Betreft: netverbeteringsvoorstel Alkmaar 90,0 MHz

TECHNISCHE UITWERKING:

Het hieronder uitgewerkte voorstel betreft een netgebonden steunzender Alkmaar 90,0 MHz.

Alkmaar 90,0 MHz

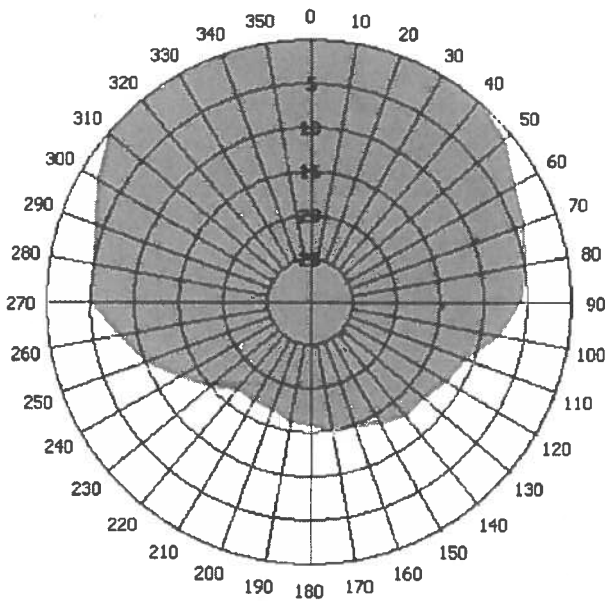
Het netverbeteringsvoorstel leidt niet tot aantasting van groene of paarse gebieden van andere vergunninghouders.

Station	Freq.	Power ERP	Polar	Coord	Alt.	H.Ant
ALKMAAR	90,0 MHz	13,0dBW 20W	V	004E46 03.4; 52N37 03.5	3m	80m

0°	10°	20°	30°	40°	50°	60°	70°	80°	90°	100°	110°
13	13	13	13	13	12	10	9	8	7	5	2
120°	130°	140°	150°	160°	170°	180°	190°	200°	210°	220°	230°
1	0	0	-1	-2	-2	-3	-3	-4	-4	-4	-2
240°	250°	260°	270°	280°	290°	300°	310°	320°	330°	340°	350°
0	3	5	8	8	9	11	13	13	13	13	13
